设计修改变更单

NO: 水变01

工程名称: 镇江海纳川物流产业发展有限责任公司雨污收集体系升级改造项目

主项号	/	主项名称	码头
工段或单体名称	化工码头雨水收集放大平面图	图号	水施-03

栈桥管道剖面图 1: 100

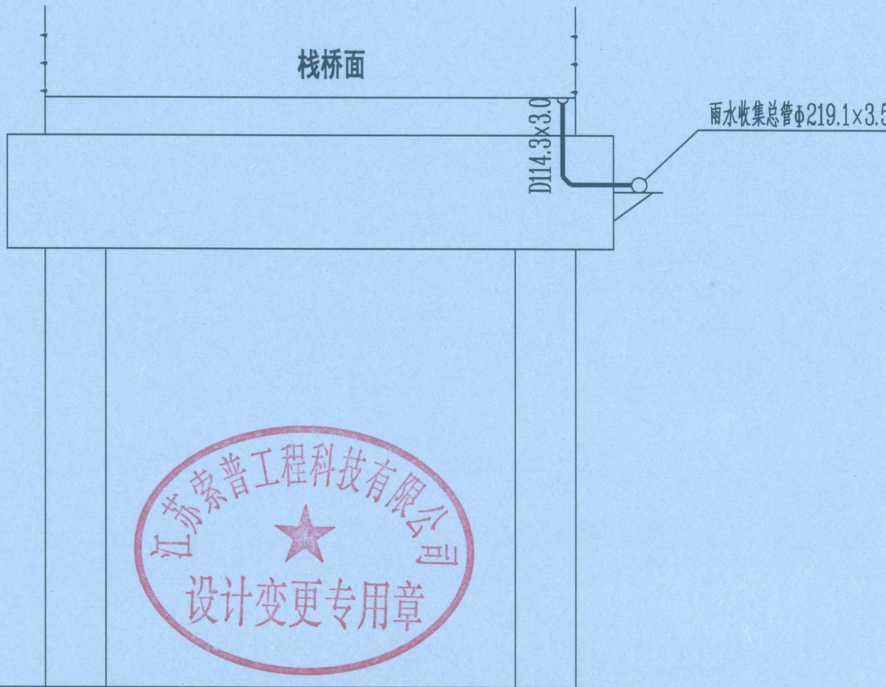
原设计码头面栈桥下设计雨水横支管收集码头面两侧雨水口的排水, 现变更为单侧排水, 具体见变更附图:
